中型トラック 座席（シートサスペンション）のリコールについて

（届出日:令和7年6月26日、作業開始日：令和7年6月27日）　　リコール番号 5665

改善箇所説明図

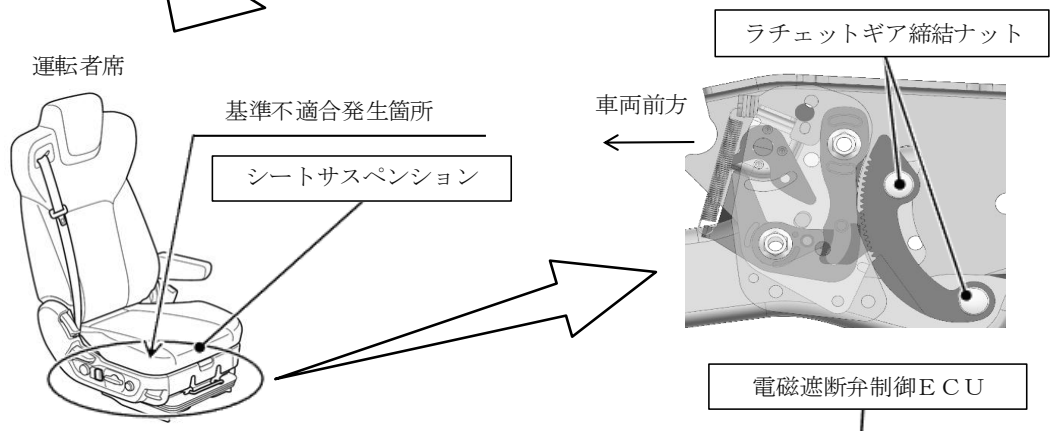
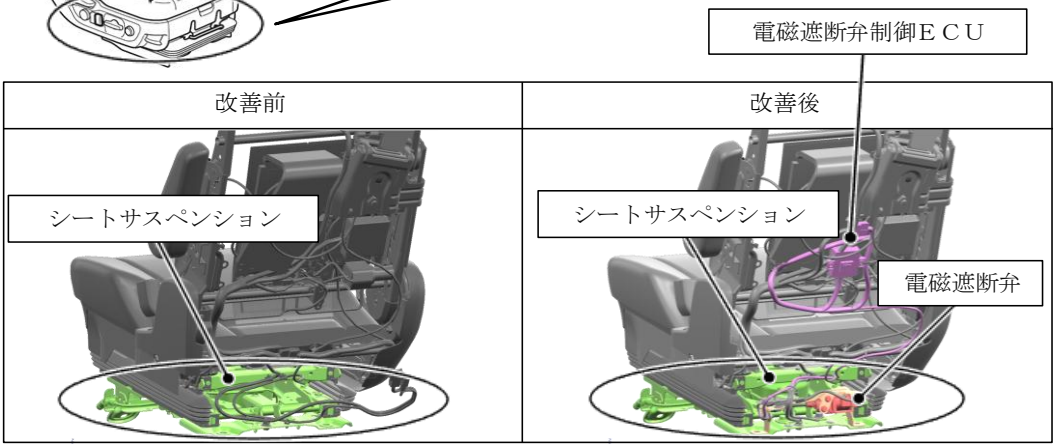
運転者席において、シートサスペンションの設計検討が不十分なため、バッテリ端子を外した状態でシートの上昇操作を行った場合、サスペンションがロックされたまま解除されなくなり、座面高さの調整ができなくなることがある。そのため、そのまま使用を続けると、車両走行振動等により、意図せずサスペンションロックが解除されて座面が上昇し、サスペンションロックが機能しなくなるおそれがある。

改善の内容:
全車両、運転者席シートのエア回路に電磁遮断弁および電磁遮断弁制御ＥＣＵを追加するとともに、ラチェットギア締結部のナットを新品に交換し、緩み止め剤を塗布する。なお、サスペンションロック機能を点検し、機能に問題がある場合はシートサスペンション一式を対策品に交換する。

識別　：助手席側ドア開口部のシリアルナンバープレート右上に、識別シール（水色）を貼付する。
